Enquête publique Révision du PLU
Mairie du Monétier-les-Bains
Place Novalesse
05 220 Le Monétier-les-Bains

Suite à notre entrevue du 31 juillet 2019 après-midi lors de votre permanence en mairie du Monétier-les-Bains, et comme écrit à cette occasion sur le registre d'enquête, nous venons par la présente apporter toutes précisions complémentaires nécessaires concernant les points de divergences sur lesquels nous souhaitons vous solliciter :

OAP sectorielle n°2 – Secteur du village (Peyre Foucheras)

Schéma d'aménagement de l'OAP n°2

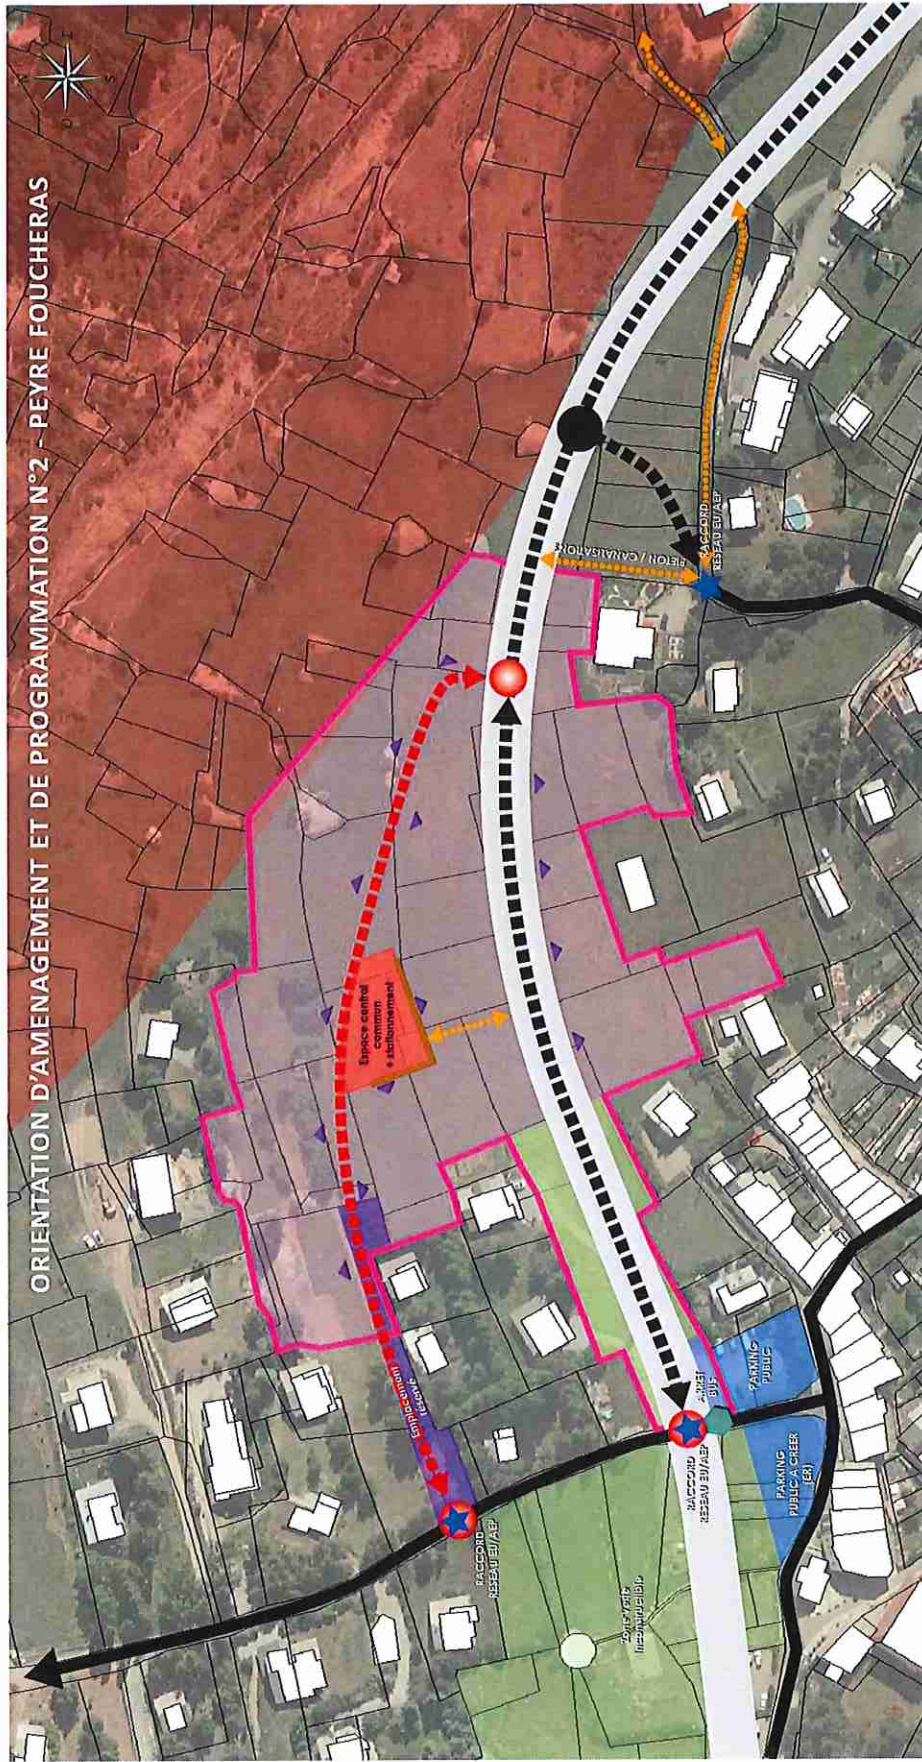
Pour autant la lisibilité du parti d'aménagement notamment sur l'aspect desserte routière pose de nombreuses questions ... Il en est ainsi du :

- carrefour (de couleur noire – giratoire ?) prévu à l'Est de l'OAP n°2 qui dessert un accès étroit au village (chemin du Puy Jaumar). Ce carrefour aurait tout intérêt à être optimisé/déplacé afin aussi de sécuriser la traversée piétonne prévue et de desservir les terrains amonts de l'OAP n°2 ;

- principe de desserte des terrains en aval de la voie de contournement imposé via une contre-allée dont le(s) raccordement(s) à la voie de contournement n'est (ne sont) pas identifiable(s) ... et dont le principe n'apparaît pas pouvoir être reconduit de façon similaire pour les terrains situés en amont ... pourquoi ?

- principe de bouclage amont via l'emplacement réservé n°14, dont la vocation à terme n'est pas affichée clairement. Une voie de bouclage pour qui ? pour quoi ?

- tracé de principe de la voie de contournement qui s'arrête au chemin de Puy Chevalier alors qu'il aurait tout intérêt à la réaliser jusqu'à la route de St-Joseph afin de limiter les nuisances pour les riverains de la rue des mineurs tout en améliorant la desserte routière du Puy Chevalier...

- ⇒ **Aussi est-il demandé qu'une vision globale d'aménagement de cette voie de contournement ou boulevard urbain (?) ainsi que des autres voiries s'y raccordant soit clairement partagée / entérinée par les différents Maîtres d'Ouvrage concernés avant toute intégration sous forme de prescriptions dans une OAP.**

Plan de récolement des réseaux

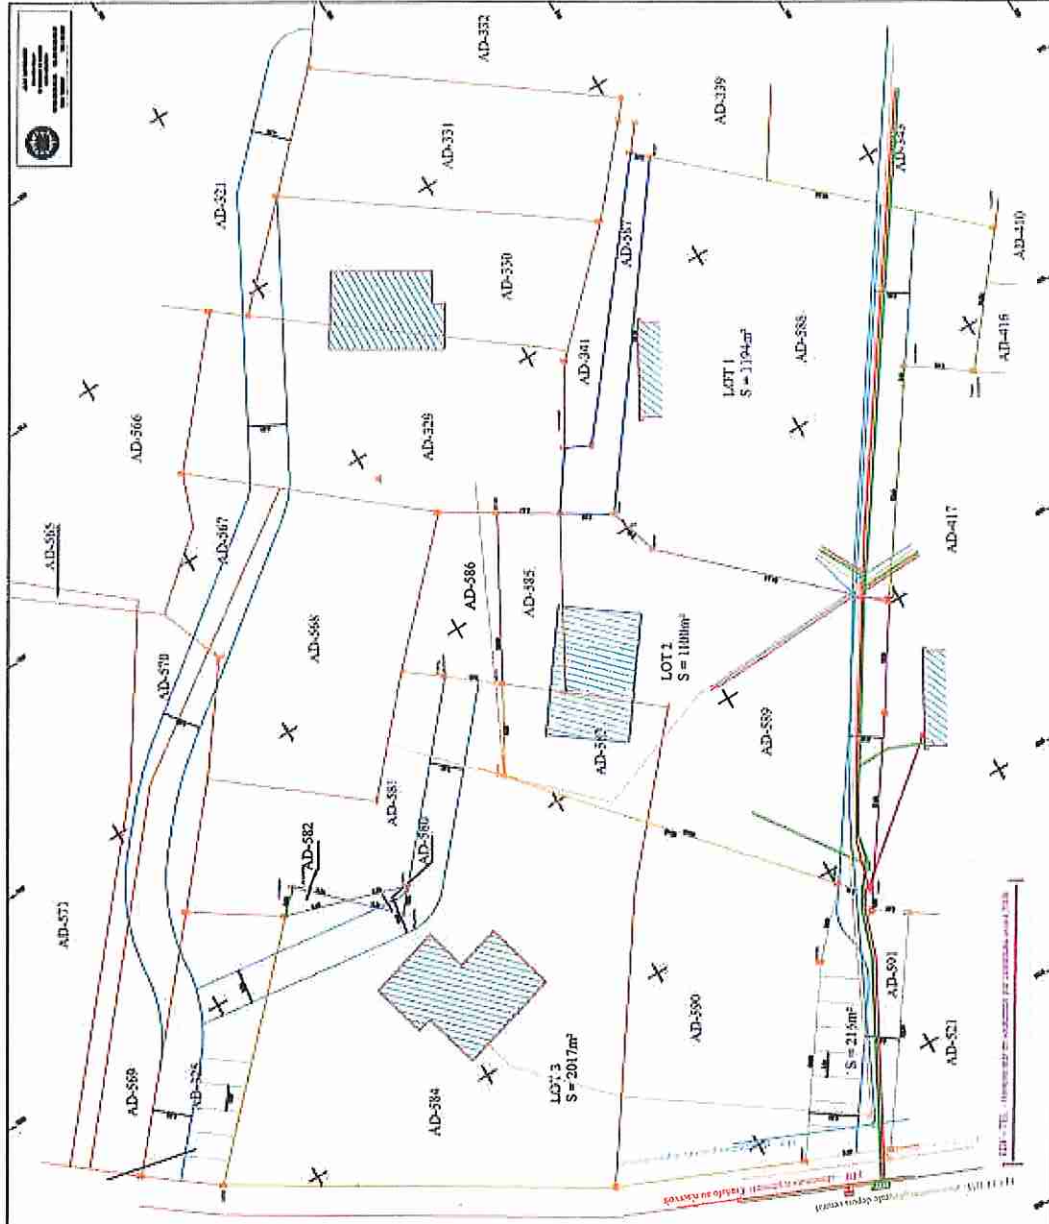
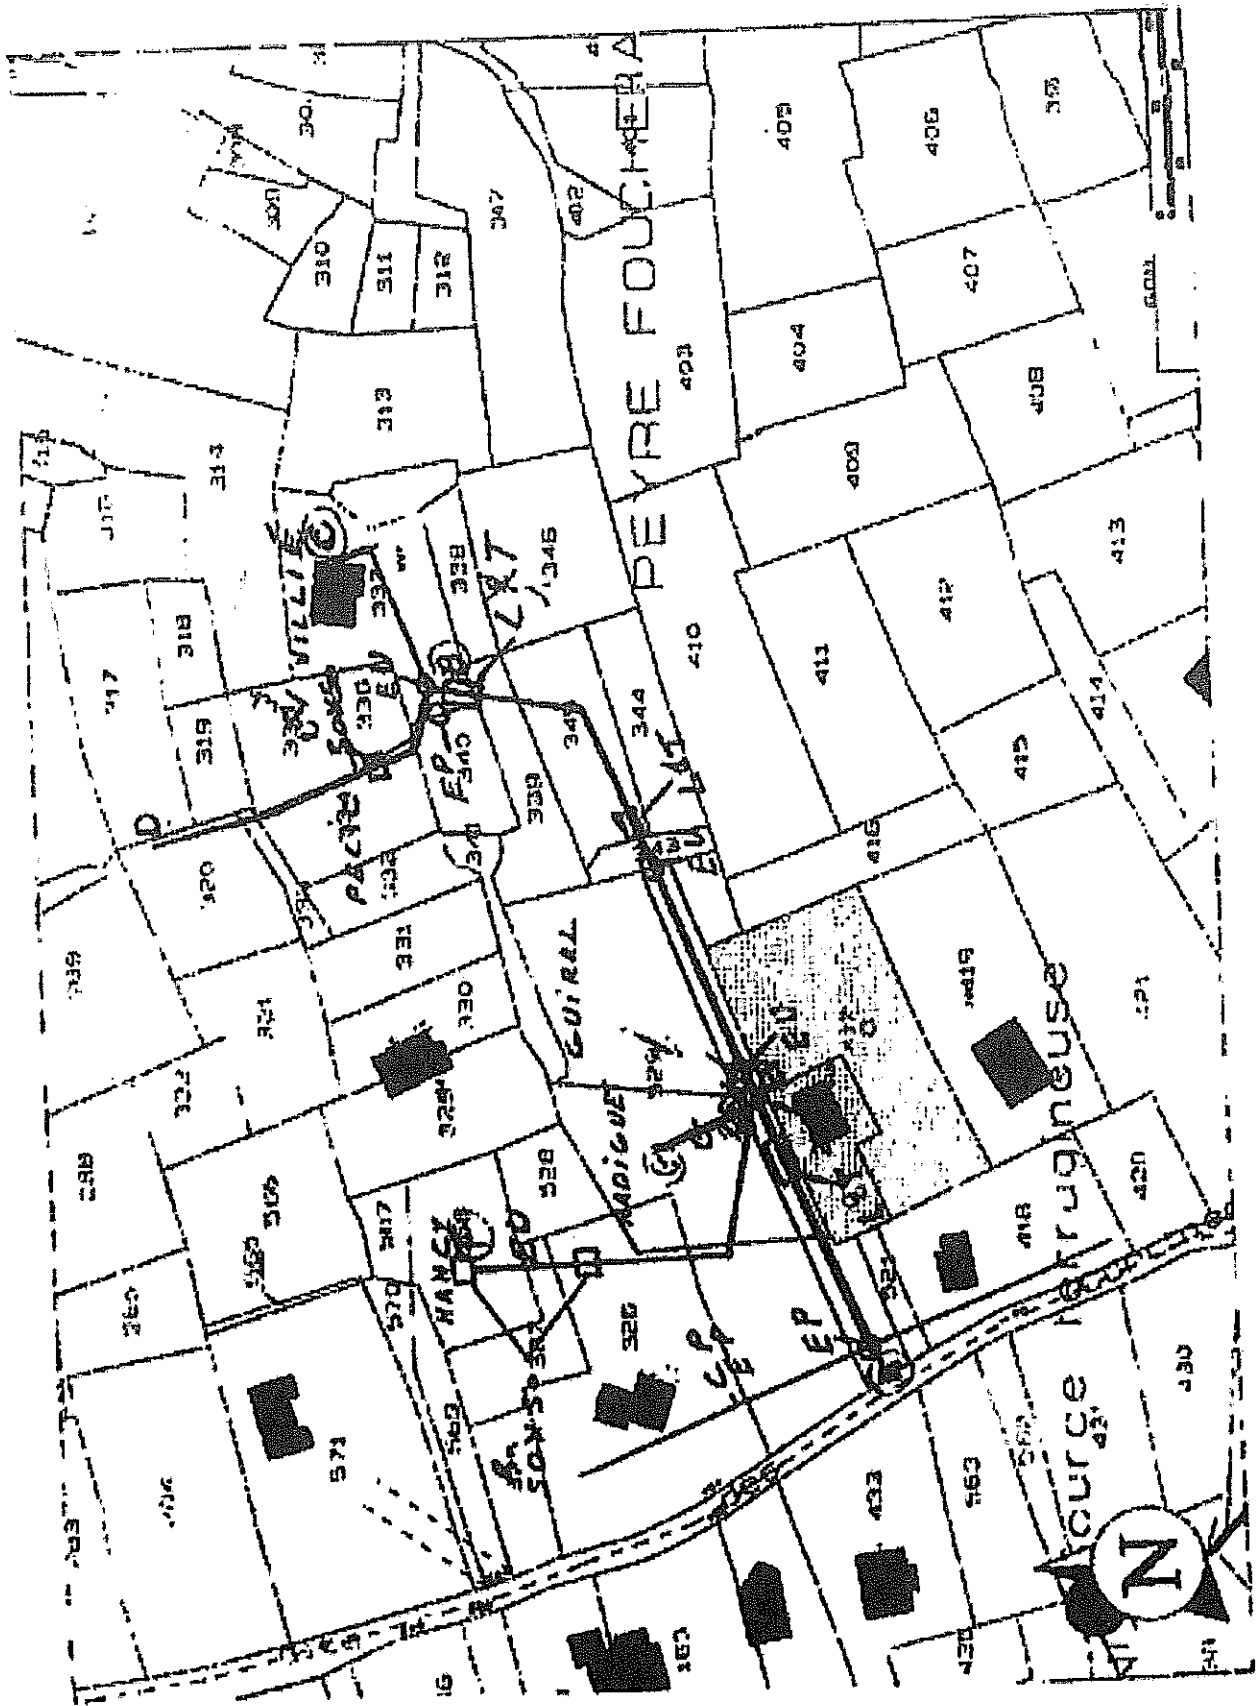
Ces parcelles ont en réalité fait l'objet de travaux de viabilisation courant 2007, à l'occasion de la construction d'un chalet par Monsieur RADIGUET DE LA BASTAIE sur la parcelle n° AD 589.

Elles sont donc désormais desservies par les réseaux électricité, eau potable et eaux usées, et téléphone.

*Plan des réseaux
Attestation M. RADIGUET
Attestation M. et Mme GIRAL*

L'impact de la voie de bouclage

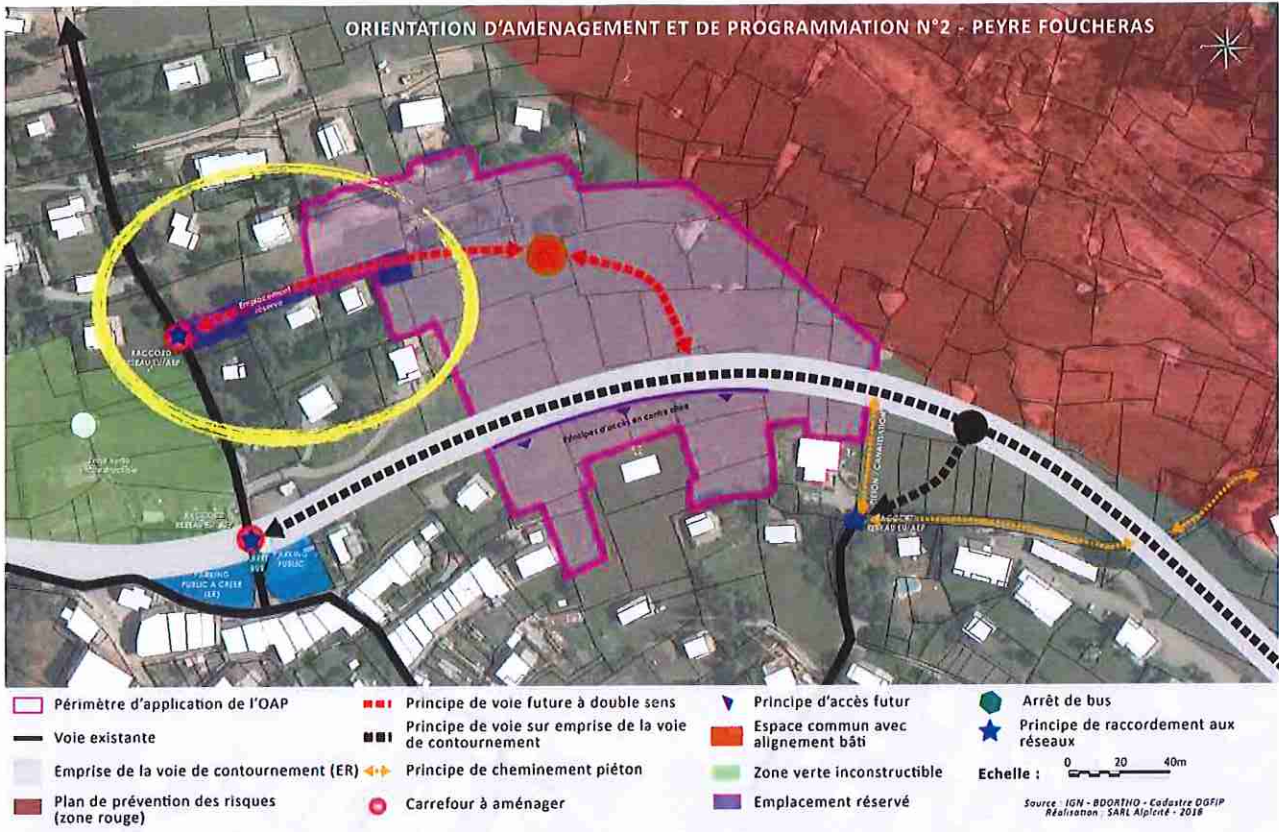
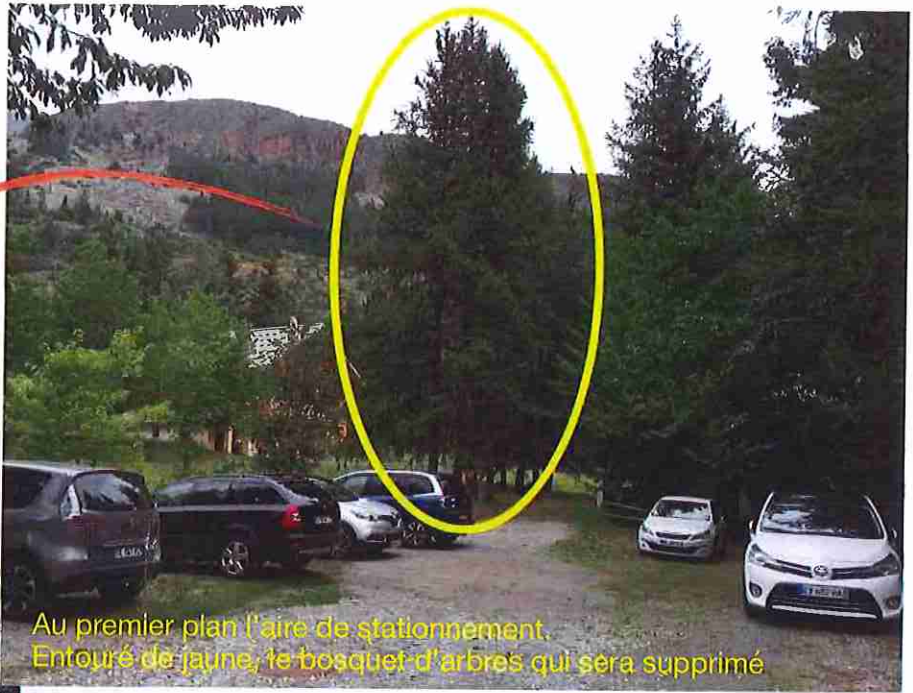
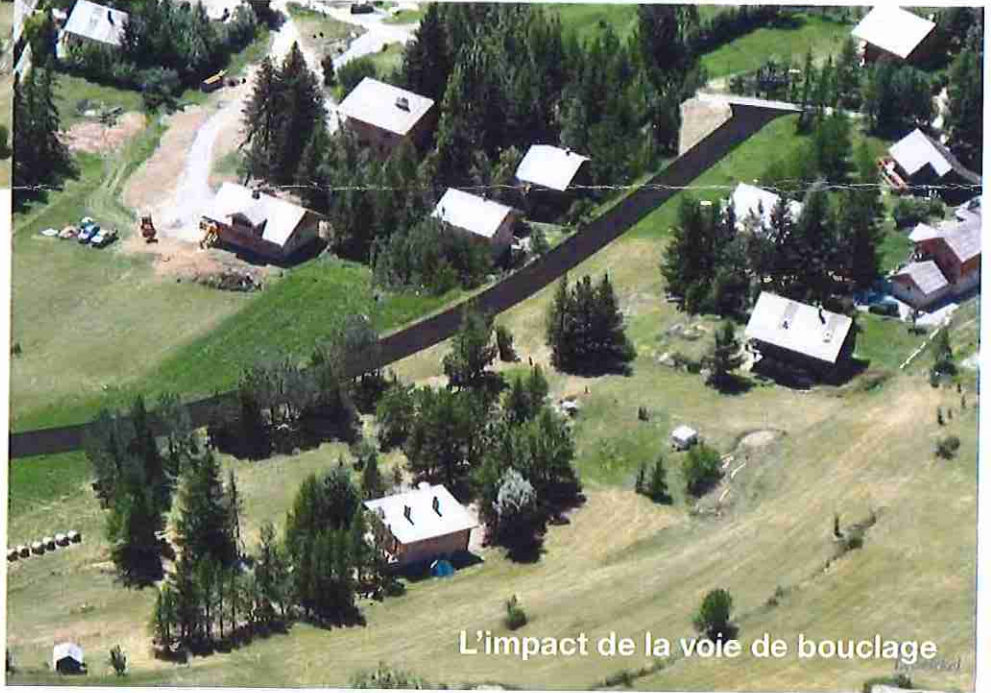
Création d'une voie de bouclage à double sens :

- sur le plan paysager, la création de cette voie de circulation va entraîner la suppression d'îlots végétaux (constitués de sujets dont certains sont plus que cinquantenaires) qui font l'un des charmes de cette zone habitée ; ce paysage a été façonné par les propriétaires depuis plus de 50 ans et a permis une intégration harmonieuse des constructions,

Au premier plan l'aire de stationnement. Entouré de jaune, le bosquet d'arbres qui sera supprimé
